# H27-Br-1

## 柱状図(0.00m~35.00m)

1-145(分類c)①  
 審査資料作成の際に模様を見直したため。  
 1-146(分類b)②  
 報告書の記載漏れを修正したため。

## 柱状図(70.00m～105.00m)

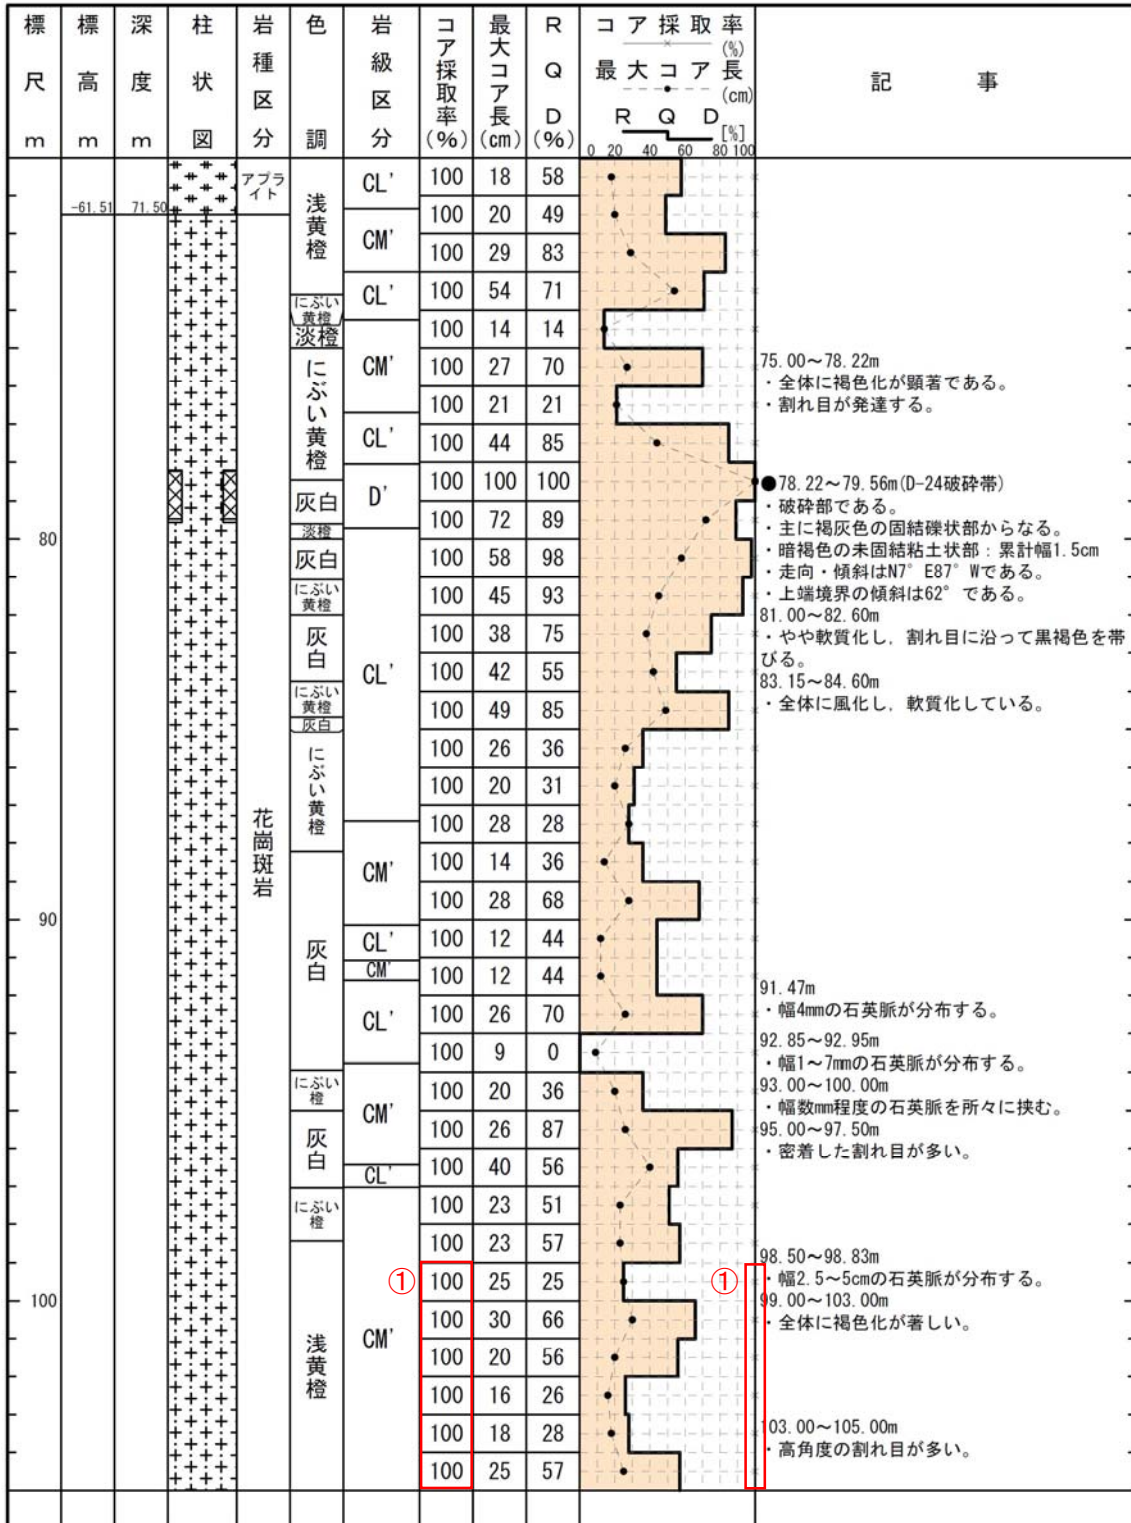
1-203(分類b)①  
報告書の記載漏れを修正したため。

## 柱状図(105.00m～140.00m)

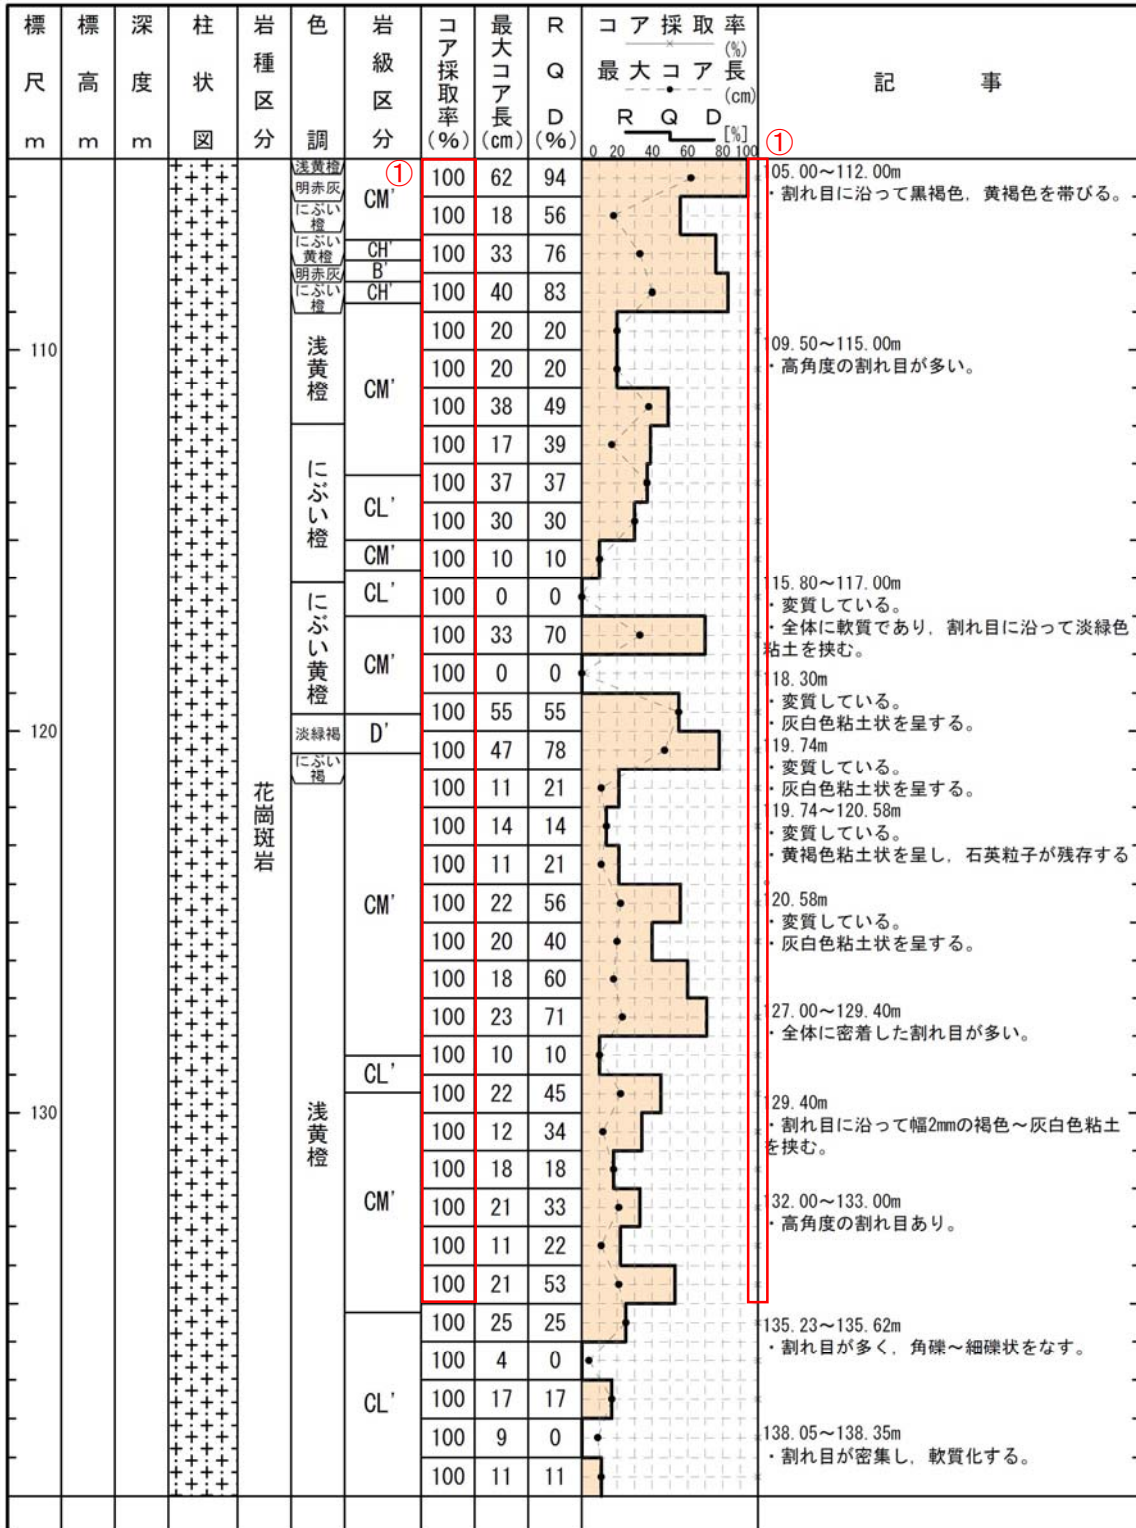
1-203(分類b)①  
報告書の記載漏れを修正したため。

## 柱状図(105.00m～140.00m)

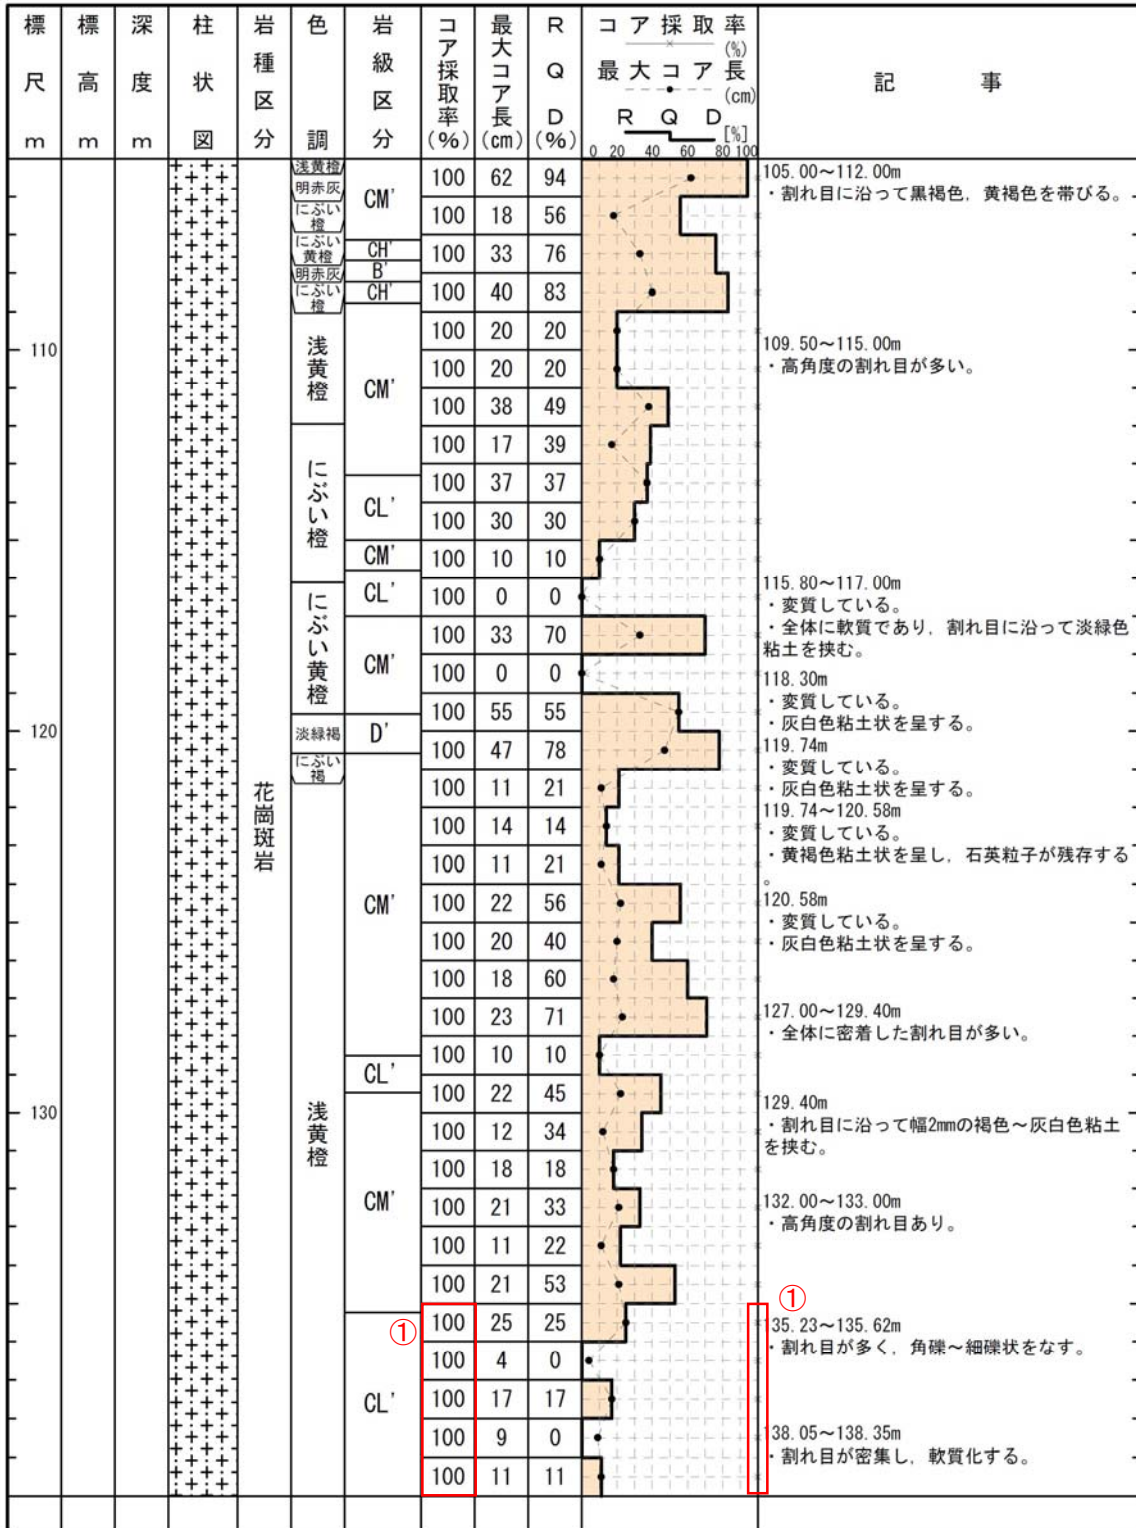
1-203(分類b)①  
 報告書の記載漏れを修正したため。
